仕様変更のお知らせ

製品名	形式名
微小電流スイッチ	BY
	BHY

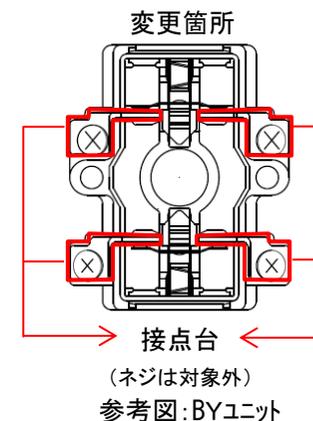
ユニット内部の接点台のメッキ処理方法変更

[変更前] 電解ニッケルメッキ

[変更後] 無電解ニッケルメッキ

※メッキ処理方法の変更による

製品本体(BY、BHY形)の定格・性能に
変更はございません。
